リコール届出一覧表

リコール届出日: 令和3年7月30日

リコール届出番号	4991	リコール開始日	令和3年7月30日
届出者の氏名又は名称	酒井重工業株式会社 代表取締役社長 酒井一郎	問い合わせ先:品質保証部 TEL 0480-52-6407	
不具合の部位(部品名)	排気管		
基準不適合状態にあると認める構造、装置又は性能の状況及びその原因	ロード・ローラの排気装置において、排気管取付用ブラケットの強度が不足しているため、当該ブラケットが折損するものがある。そのため、そのままの状態で使用を続けると、走行時の振動等により排気管固定用クランプの折損および排気管に亀裂が発生し、最悪の場合、排気管が車枠内下部に落下するおそれがある。		
改善措置の内容	全車両、排気管取付用ブラケットと排気管固定用クランプを対策品に交換する。なお、排気管に亀裂がある場合は、排気管を新品に交換する。		
不具合件数	5件	事故の有無	無し
発見の動機	市場からの情報による。		
自動車使用者及び自動車特定整備事業者に周知させるための措置	・使用者:直接訪問又はダイレクトメール等で通知する。 ・自動車特定整備事業者:使用者を全て把握しているので、周知のための措置はとらない。 ・改善実施済車には、車両型式銘板付近に No.4991のステッカーを貼付する。

改　善　箇　所　説　明　図

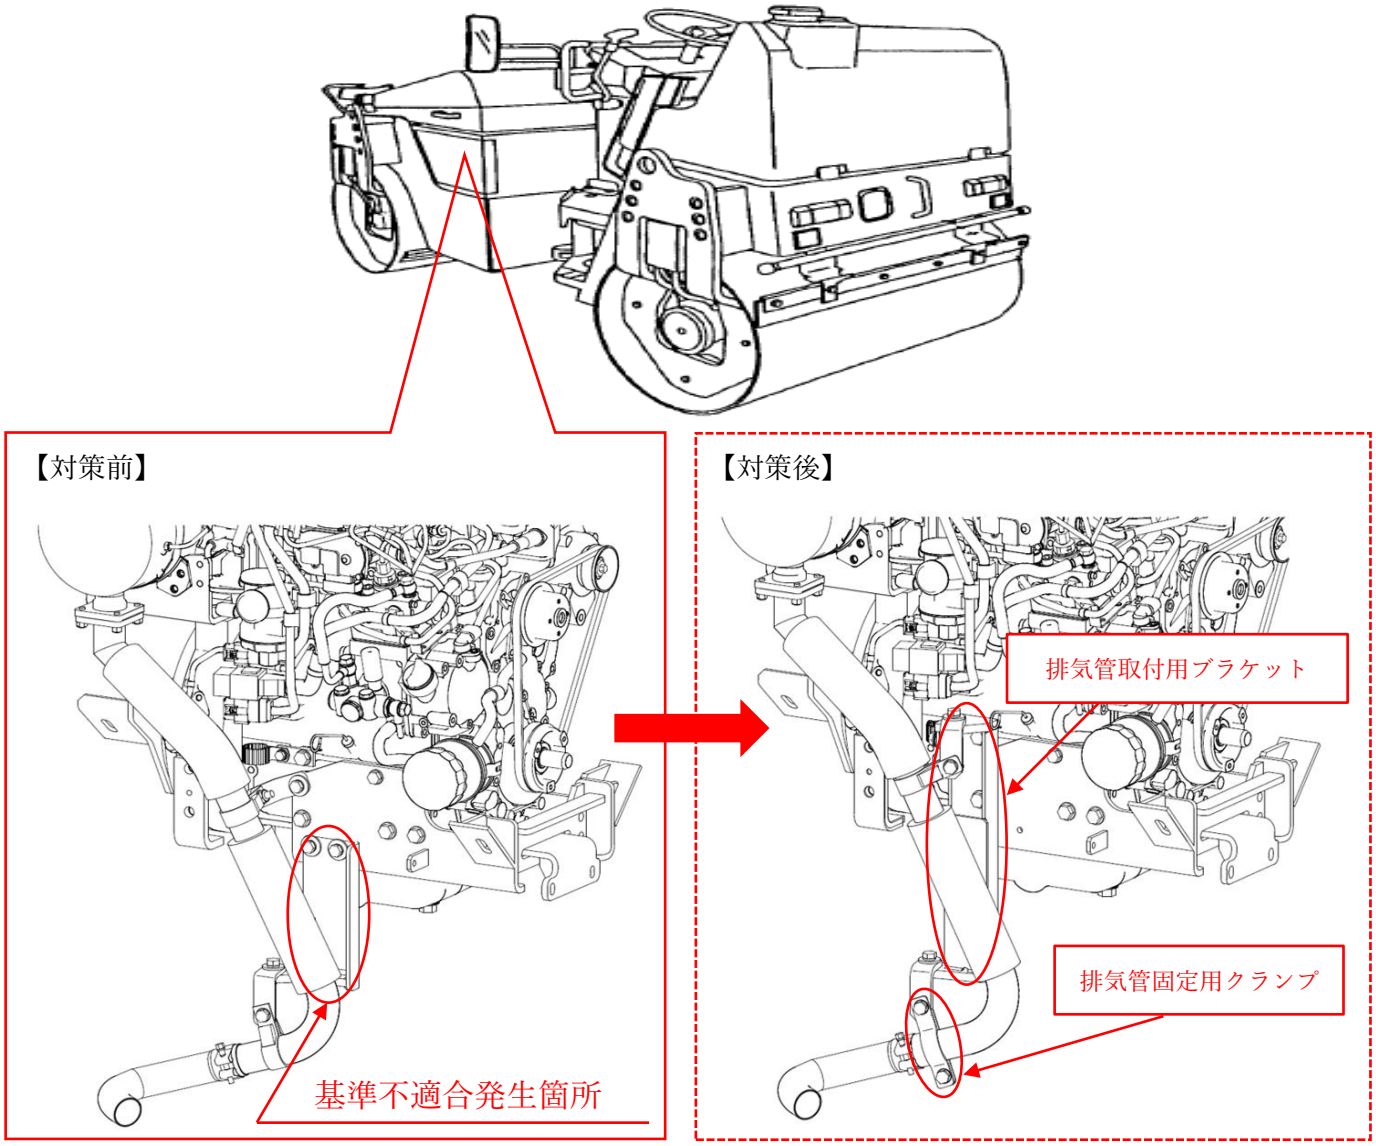
ロード・ローラの排気装置において、排気管取付用ブラケットの強度が不足しているため、当該ブラケットが折損するものがある。そのため、そのままの状態で使用を続けると、走行時の振動等により排気管固定用クランプの折損および排気管に亀裂が発生し、最悪の場合、排気管が車枠内下部に落下するおそれがある。

全車両、排気管取付用ブラケットと排気管固定用クランプを対策品に交換する。

なお、排気管に亀裂がある場合は、排気管を新品に交換する。

識別：下側クランプ形状で識別する。
